3 – SUPPRESSION DE L'EMPRISE DE L'EMPLACEMENT RESERVE N°4

MODIFICATION APPORTEE AU PLAN DE DECOUPAGE EN ZONES AU 1/5000^{ème} – FENETRE AU 1/2000^{ème} (pièce 4a du dossier PLU)

EXTRAIT DE PLAN DE DECOUPAGE
EN ZONES 4a - Echelle 1/2000è
PLU avant modification n°5

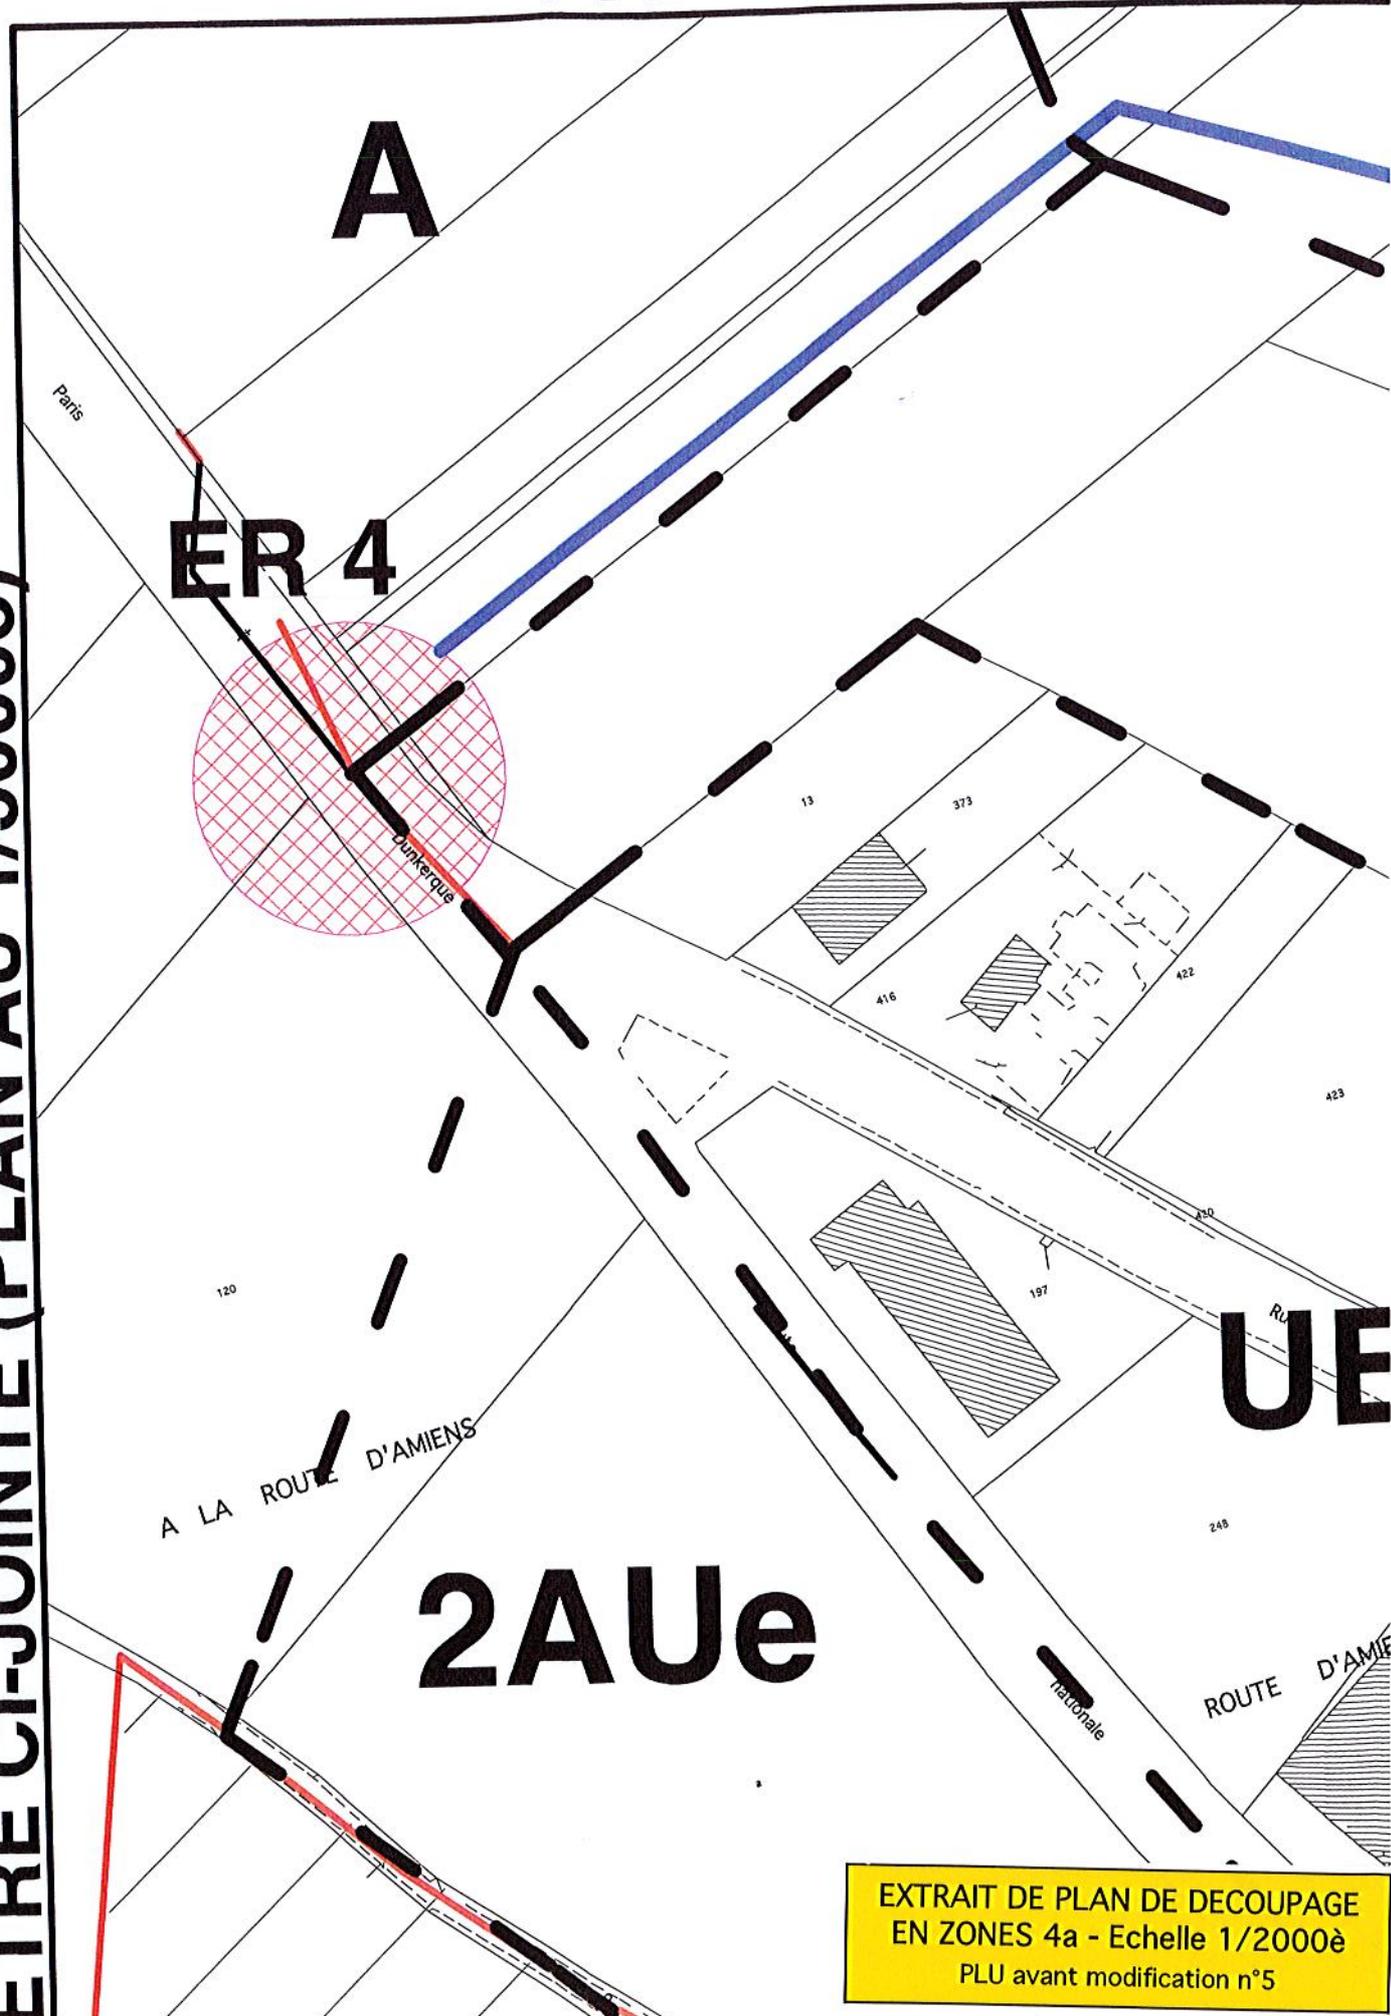
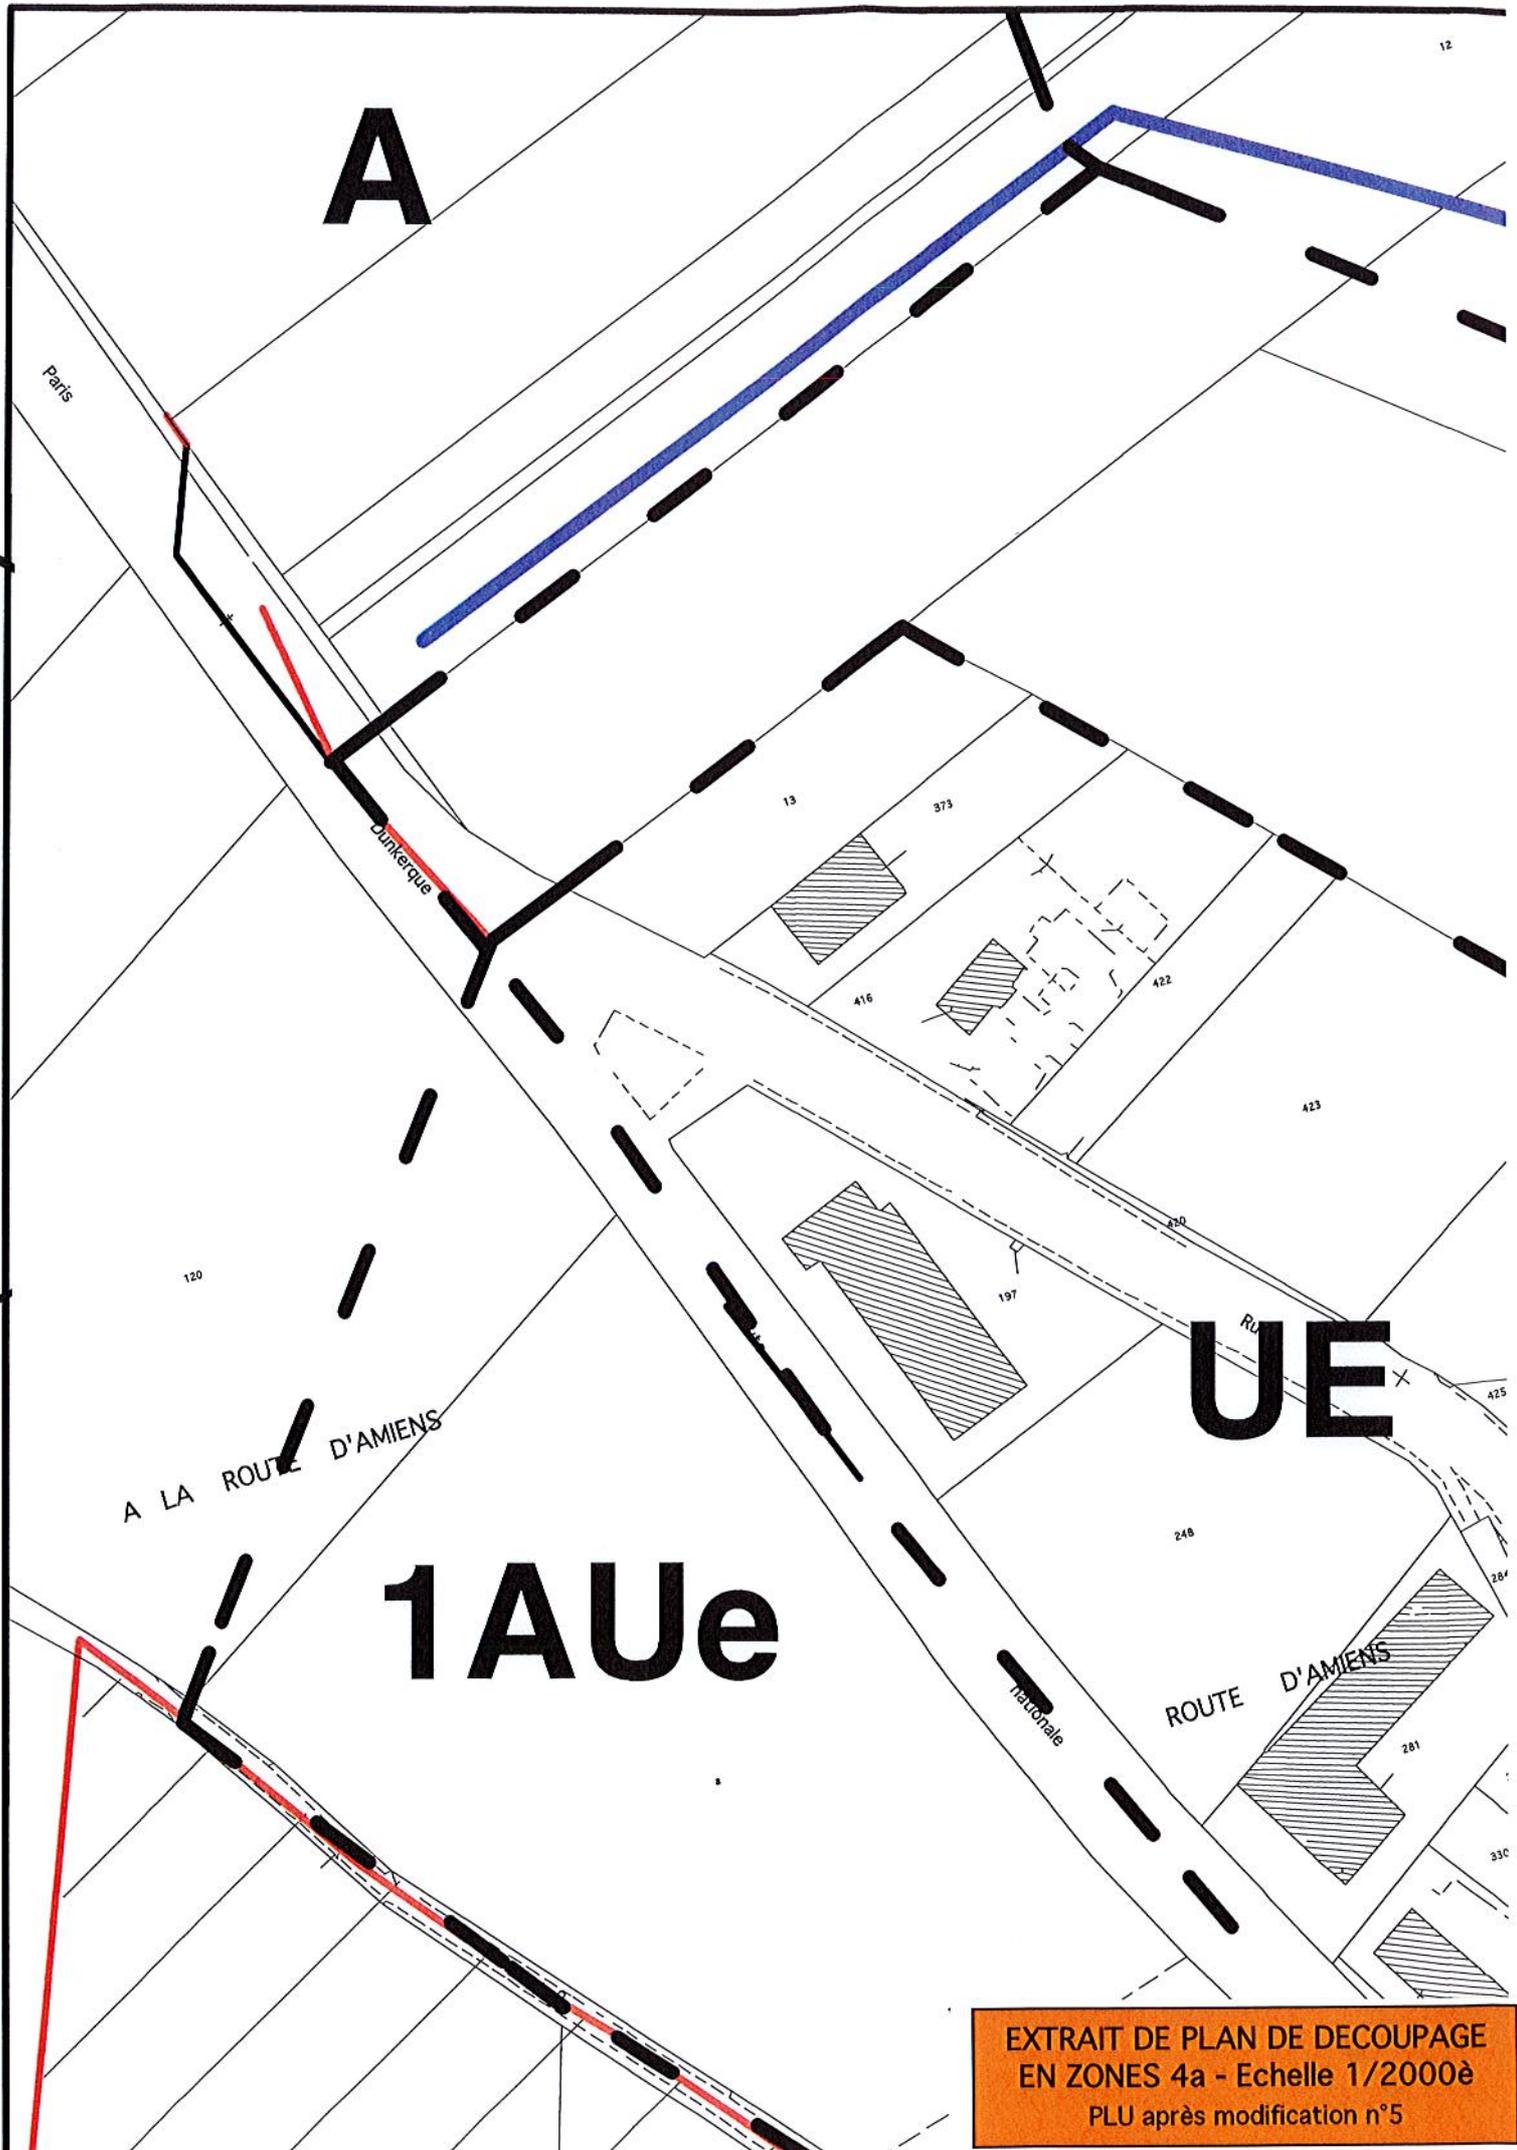
L'emprise de l'emplacement réservé n°4 situé au nord de la trame urbaine (au croisement de la rue d'Amiens et de la RD1001) est supprimé (voir extrait ci-après du plan de découpage en zones 4a avant modification n°5 et après modification n°5). Le zonage n'est pas rectifié.

EXTRAIT DE PLAN DE DECOUPAGE
EN ZONES 4a - Echelle 1/2000è
PLU après modification n°5
